MODIFICACIÓ 1 NORMES SUBSIDIÀRIES DE PLANEJAMENT D'ANDRATX

**RESUM EXECUTIU DEL PLANEJAMENT
DOCUMENT D'APROVACIÓ INICIAL**

**MODIFICACIÓ DELS ARTICLES 16, 37, 41, 52,
74, 163 I 205 DE LES NORMES
URBANÍSTIQUES, DELS PLÀNOLS: O-AN-1-00,
O-AN-1-02, O-AN-1-03, O-AN-1-04, O-AN-1-05,
O-SC-1-00, O-SC-1-02 I O-SC-2-00 I DE
L'ESTUDI ECONÒMIC I DE PROGRAMACIÓ DE
LES INVERSIONS**

AJUNTAMENT D'ANDRATX

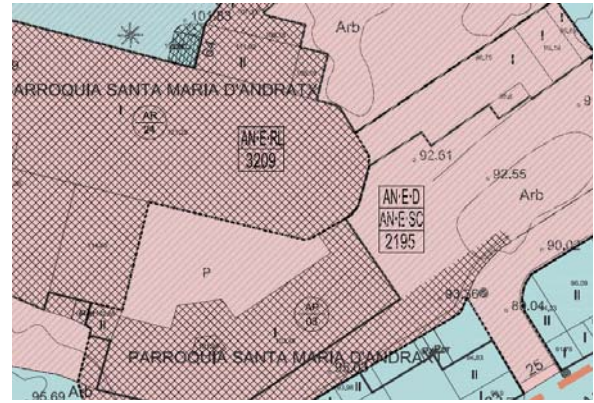
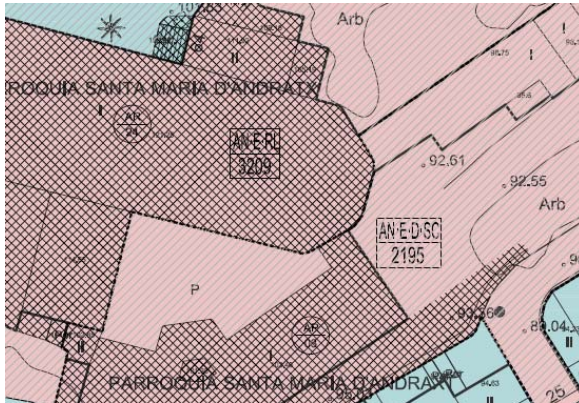
Aquest article regula les petites infraestructures en el Port d'Andratx i entre elles es troba el sistema general de telecomunicacions SG-IS2 (estació de telefonia i telecomunicacions) que està situada al costat del sistema general del radi far per a la navegació aèria (SG-IS1). La fitxa d'aquest sistema general remitent els usos a la qualificació PA-IS1 de l'article 205 que té l'ús de comunicacions i telecomunicacions prohibit, per la qual cosa, per a corregir aquest error, la modificació consisteix a afegir: excepte les ja existents.

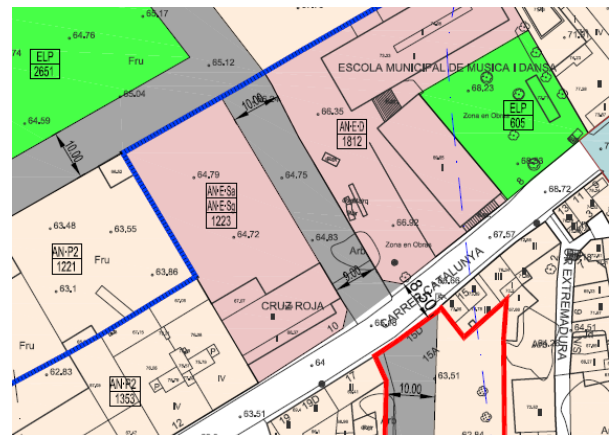
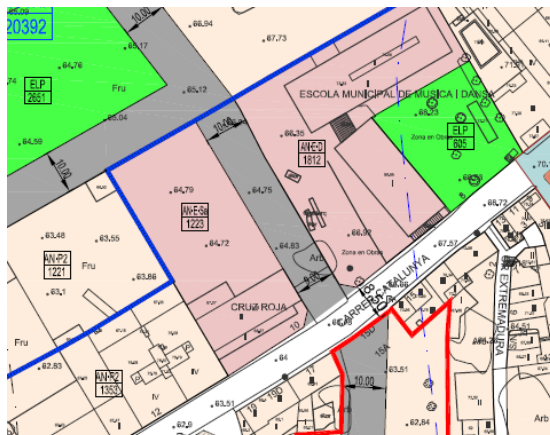
Es modifiquen els plànols O-AN-1-00 i O-AN-1-02 amb la finalitat de qualificar l'antic centre de salut de Ponent, en la zona d'Es Pantaleu, com a equipament soci cultural (AN·E·Sc) i equipament administratiu institucional (AN·E·Ai), com a usos compartits, en comptes d'equipament sanitari assistència (AN·E·Sa), com a ús exclusiu, en haver desaparegut aquest ús de l'actual edifici.

Per a més claredat l'equipament situat al carrer Antoni Mulet, al costat de la parròquia Santa Maria d'Andratx, AN·E·D·Sc es denomina AN·E·D i AN·E·Sc (afecta als plànols: O-AN-1-00 i O-AN-1-02).

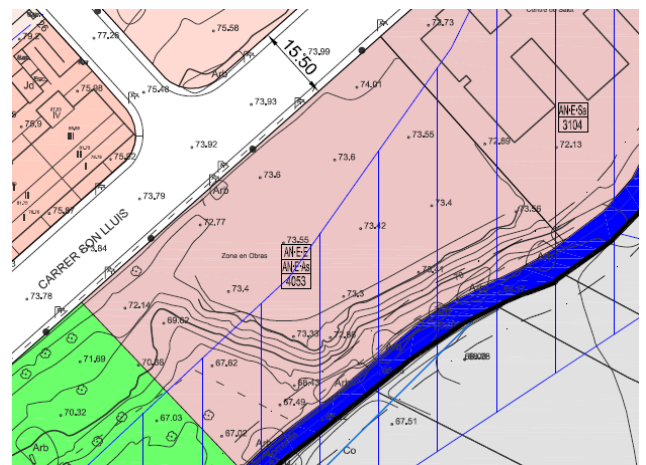
Es modifiquen els plànols O-AN-1-00 i O-AN-1-03 amb la finalitat de qualificar l'equipament sanitari assistencial (AN·E·Sa) del carrer Catalunya amb l'ús compartit d'equipament seguretat (AN·E·Sg), segons es defineix en l'art. 76 de les normes.

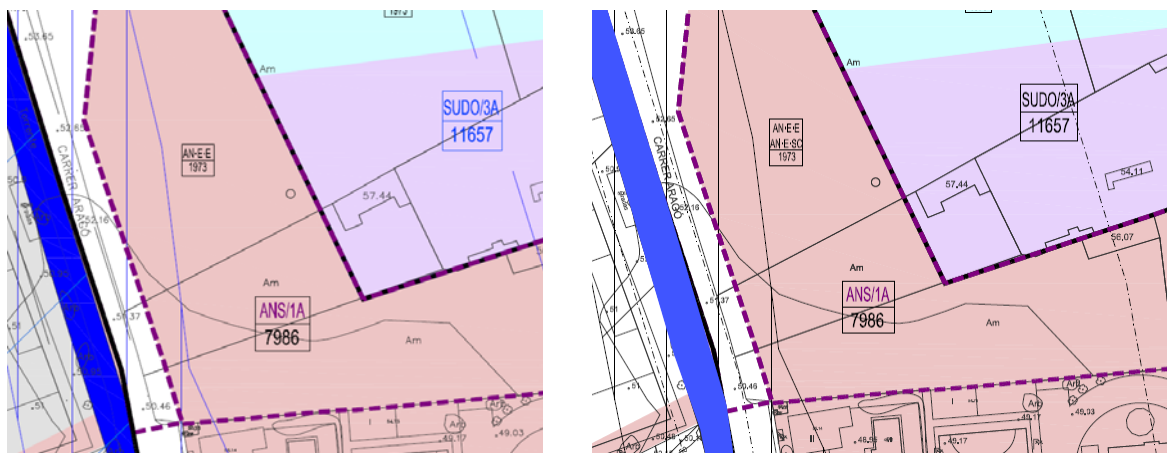
Es modifiquen els plànols O-AN-1-00 i O-AN-1-04 amb la finalitat de qualificar com a equipament esportiu (AN·E·E) i equipament assistencial (AN·E·Sa) com a usos compartits en comptes d'equipament esportiu (AN·E·E), com a ús exclusiu, per a poder ampliar el centre de salut del carrer Son Lluís amb una residència de tercera edat.

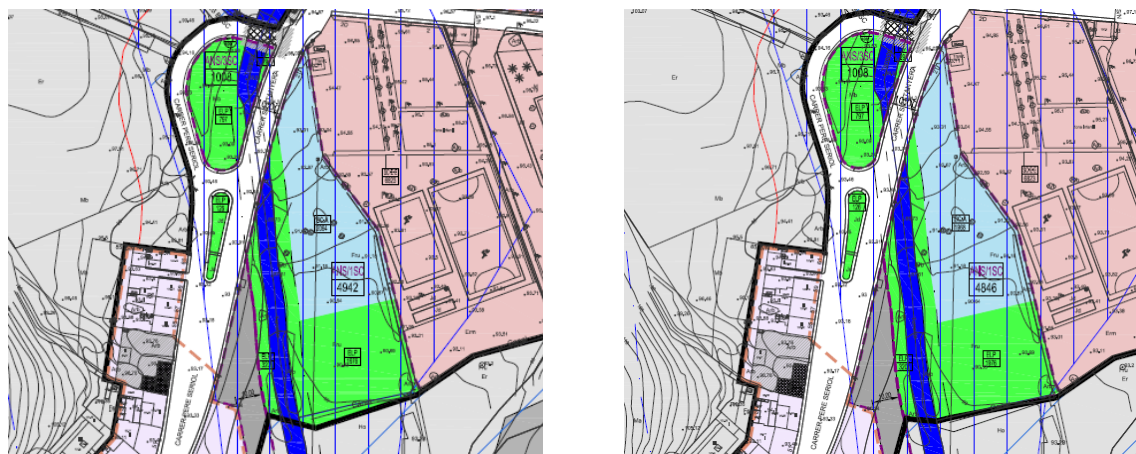
Es modifiquen els plànols O-AN-1-00 i O-AN-1-05 amb la finalitat d'afegir com a ús compartit a la qualificació d'equipament públic esportiu (AN·E·E), també la qualificació d'equipament sociocultural (AN·E·SC), en estar al costat del col·legi públic d'Es Vinyet.

Ordenació de l'ANS/1SC en els plànols O-SC-1-00 i O-SC-1-02 vigents i en la modificació.

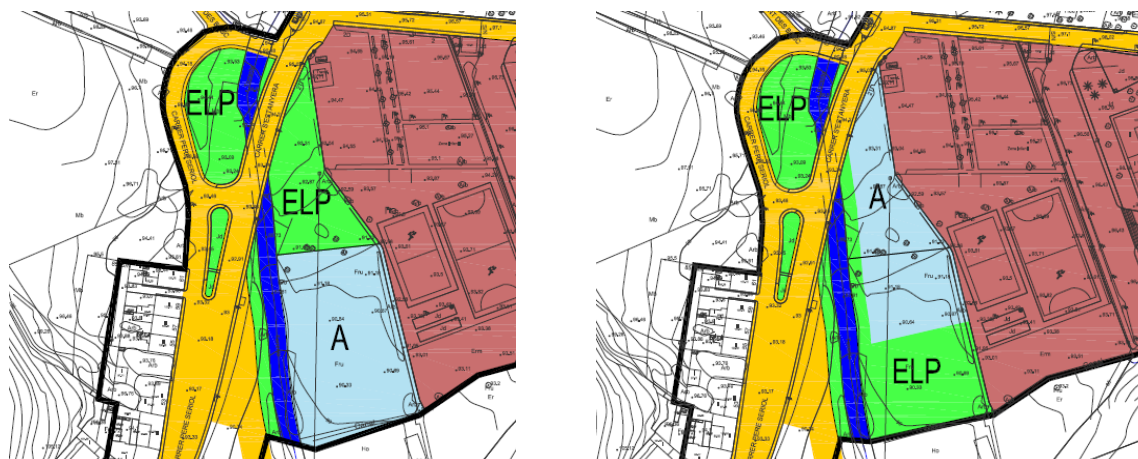
Es modifiquen els plànols O-SC-1-00 i O-SC-1-02 per a ajustar l'àmbit de l'ANS/1SC, així mateix es modifica el pla O-SC-2-00 per a corregir un error en l'ordenació d'aquesta ANS.
